三方五湖治水対策環境影響検証会議 (第4回)

- 日 時 : 平成27年3月26日(木) 10:30~12:30
- 場 所 : 敦賀土木事務所 3F大会議室

第3回会議の主な意見に関して

【ウォッシュロード量と流量の関係】

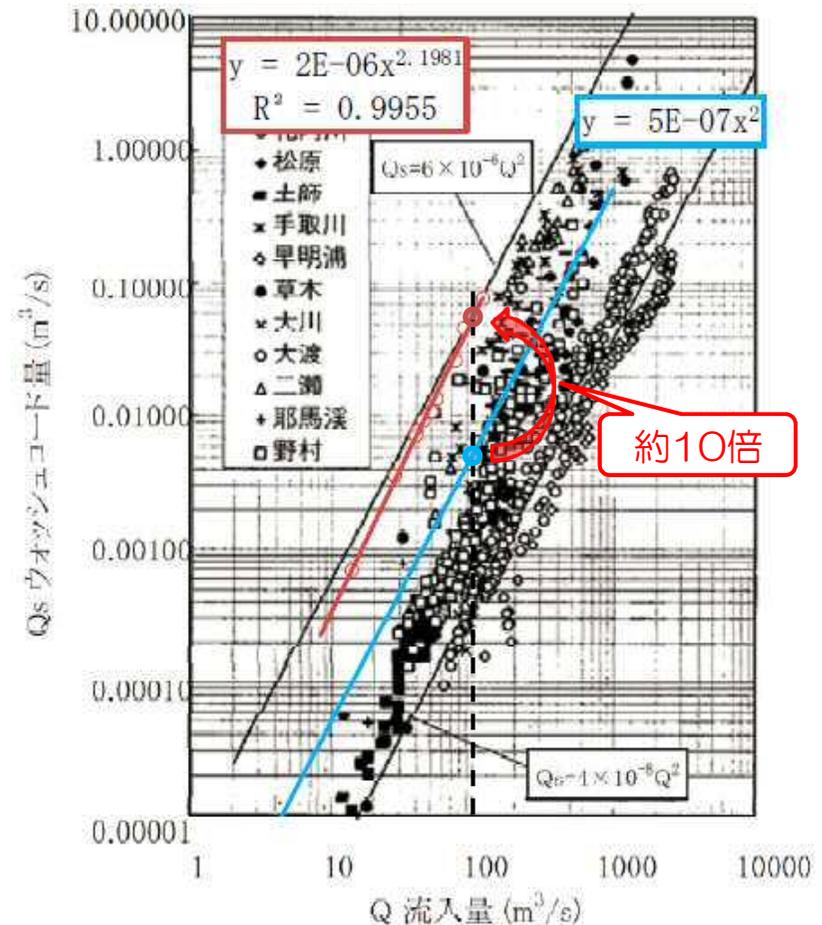
keyword	主な意見
(1)	海域への影響	▶ 出水時に流水を採水して、濁水の粒度分布やSS、SS中の有機物量等を把握しないと、海域への影響が分からない。
(2)	ゴミや流木の流出	▶ 出水時に上流から流れてくるゴミや流木を除去する方法についてよく考えなければならない。
(3)	景観に配慮した湖岸堤	▶ 三方五湖は素晴らしい景観を有しているので、景観や生態系に配慮した湖岸堤を整備してほしい。
(4)	モニタリング	▶ トンネル放水路を整備するのであれば、工事前、工事中、工事後としっかりとモニタリングを実施してほしい。

採水時間毎の流入量、SSおよび土粒子密度から、ウォッシュロード量(※2)を計算する。

今回の水質分析結果(右図赤線)を、全国事例をもとに設定されたウォッシュロード量と流量の関係(右図青線)と比較すると、ウォッシュロード量が大きく算定される傾向にある。(流入量100 m^3/s 時で約10倍)

この結果を、シミュレーションに反映させると、**海域へ流出する土砂量も多くなる**ことが想定される。

SS堆積厚の分布

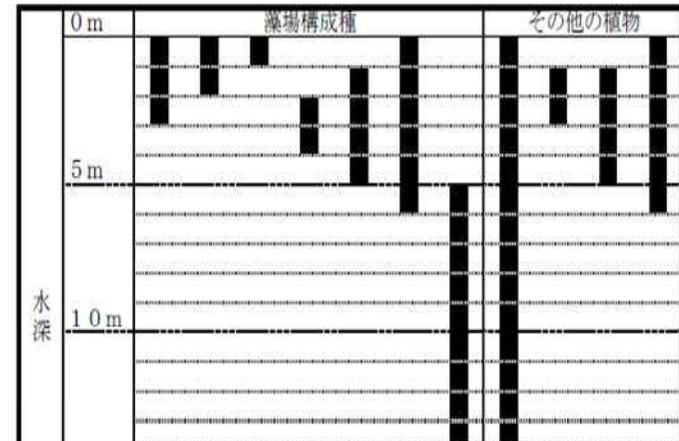
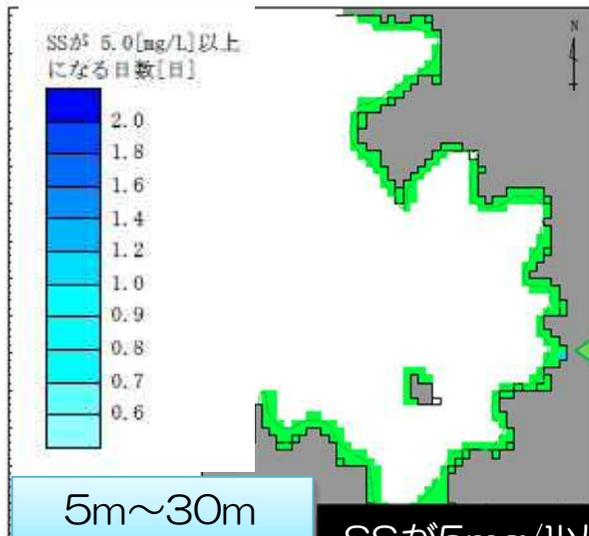
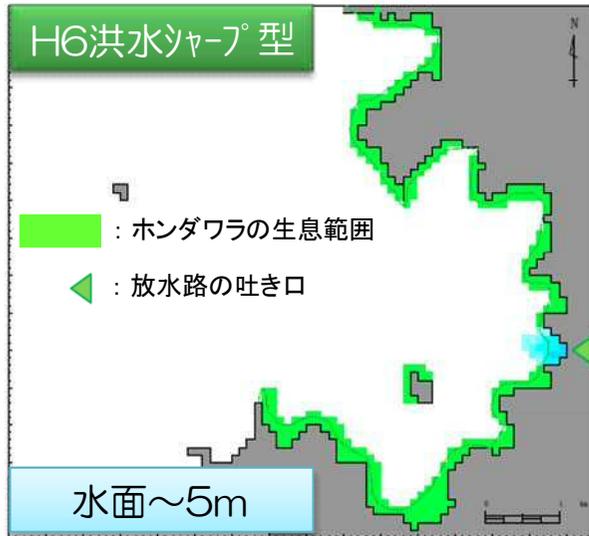
SS堆積厚（最大0.15mm～0.5mm程度）が、水質調査結果から、大きくなると想定

分析①「SS堆積厚は、H6洪水型の場合は最大0.15mm程度だが、S57洪水型の場合は、最大0.5mm程度あり、ワカメの配偶体の着床・発芽に影響を与える基準値0.3mmを放流口部で超えている。」

分析②「しかし、沿岸の平時の流速は最大12cm/s程度、平均3cm/s程度、その浮遊限界土粒子径は最大流速で0.1mm以上、平均流速で0.05mm程度であることを勘案すると、シルトや粘土の土粒子（堆積泥）は速やかに流失するのではないかと考えられ、SS堆積による影響は小さいと考える。」

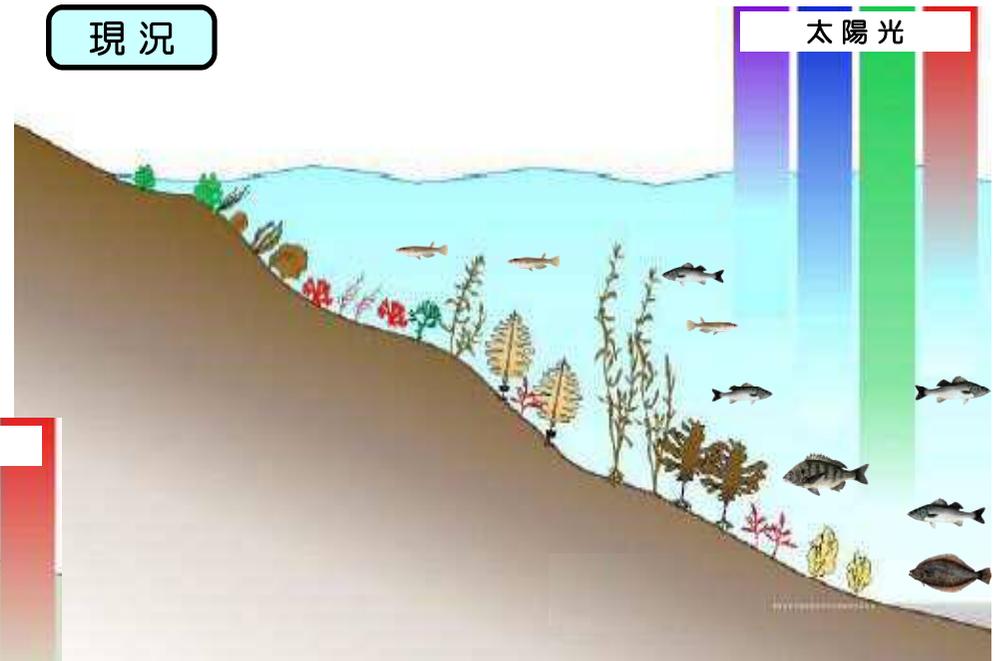
SSの拡散（濃度5mg/L以上になる範囲・日数）が、水質調査結果から、大きくなると想定

分析①「SSは、H6洪水型の場合、水面～水深5mにおいて放流口から約600mの範囲で、S57洪水型の場合は水深5m～30mにおいて約800mの範囲で、ワカメの光合成に影響を与える基準値5mg/lを超えているが、その日数は1日～2日程度である。」
 分析②「堆積泥による影響が3日目頃より発生することをふまえると、SSについても3日程度以内であれば基準値を超えても影響は小さいと類推できる。よって、SS拡散がワカメの生息に与える影響は小さいと考える。」

大津呂ダム（おおい町）の事例（網場）

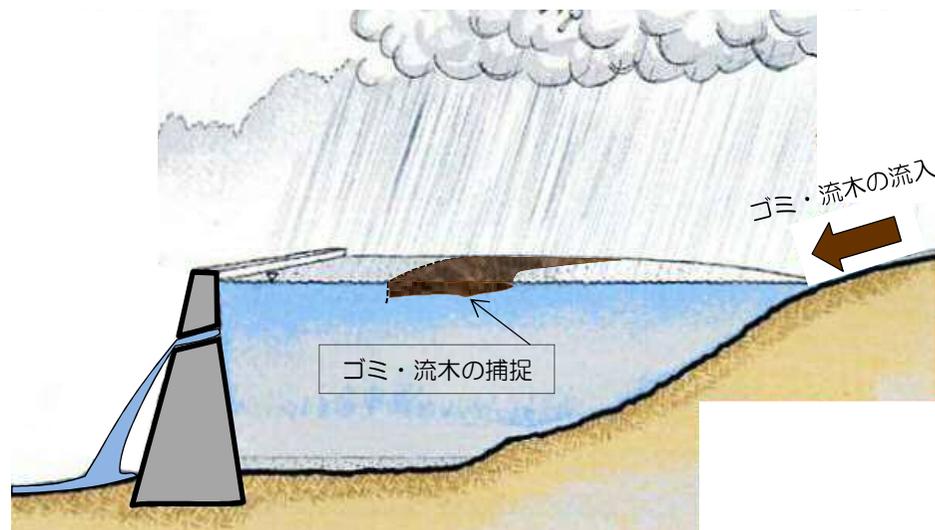
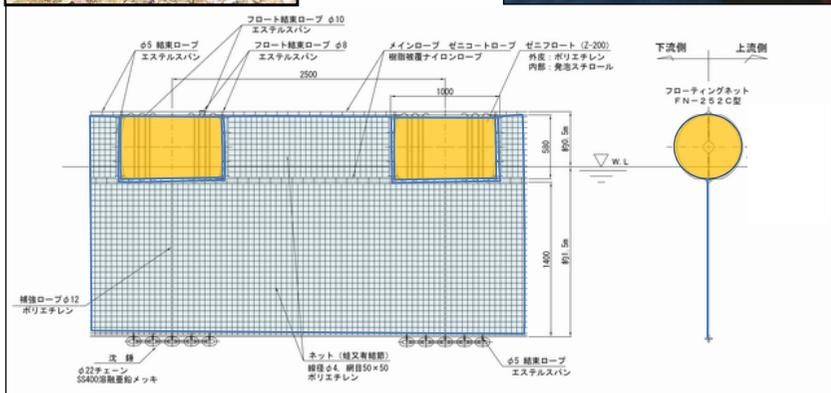
keyword	主 な 意 見
(5)	各案の工事内容と便益費	<ul style="list-style-type: none">▶ 各治水対策案の事業費の算出根拠を示してほしい。▶ 便益費にはどのような項目があるのか示してほしい。
(6)	放流施設の運用	<ul style="list-style-type: none">▶ トンネル放水路が嵯峨隧道の二の舞にならないようにしなければならない。▶ ゲートの運用方法が重要であり、運用次第で海に負荷をかけずに済むかもしれないし、大変な負荷をかけるかもしれない。
(7)	総合治水対策	<ul style="list-style-type: none">▶ 三方五湖周辺でも昔は居住していない低地に居住するようになったことで被害が出ている。▶ トンネル放水路を作れば終わりということではなく、水田貯留や森林保全などを合わせて実施しないといけない。▶ 流域として取り組むべき事項についてもこの会議の中で提案すべきである。

洪水時に湖に流入するゴミや流木の
海域への流出抑制策として、ネット
張り（網場）等を検討する。

しかし、洪水時に流出する全ての
ゴミや流木を捕捉することは困難で
あり、海への流出も想定しておく必
要がある。

湖岸堤嵩上げ原案の標準横断図

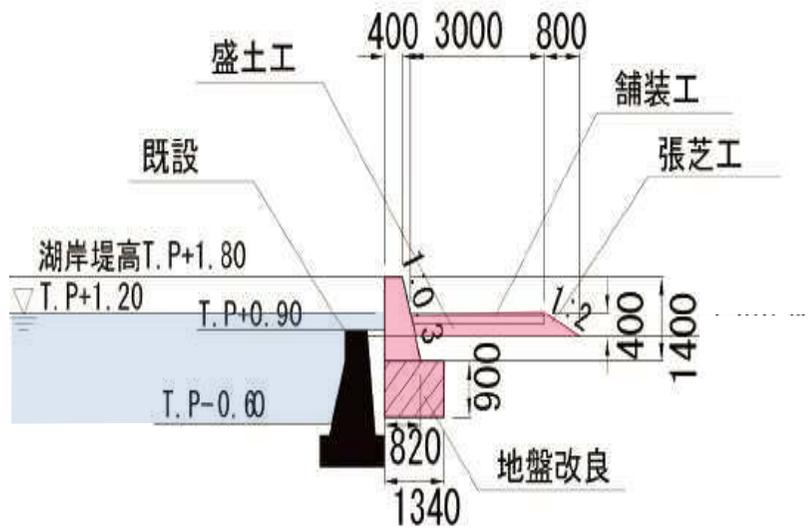
現在案では、景観に配慮した湖岸堤にはなっていない。

景観に配慮した湖岸堤やトンネル坑口等の計画について、関係者と協議しながら設計を進める。

② 放流施設の構造

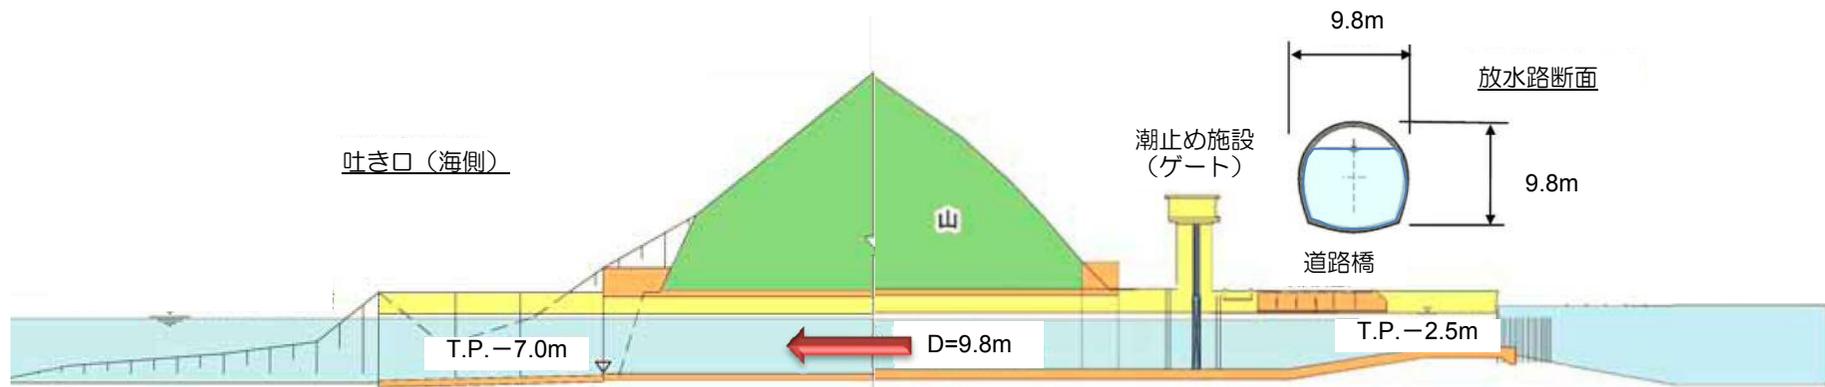
平常時の世久見湾の海面高と水月湖の湖面高の差は10cm程度であり、満潮時等には水位が逆転し海水が湖に流入する場合があります。湖内環境に影響を及ぼす恐れがある。このため、平常時に湖への海水の流入を防ぐ潮止め施設が必要となる。

潮止め施設の操作規則は、嵯峨隧道の二の舞にならないよう、出水時に確実な操作ができるものとする必要がある。

今後、放水路の設計と並行して、関係者と協議していく。
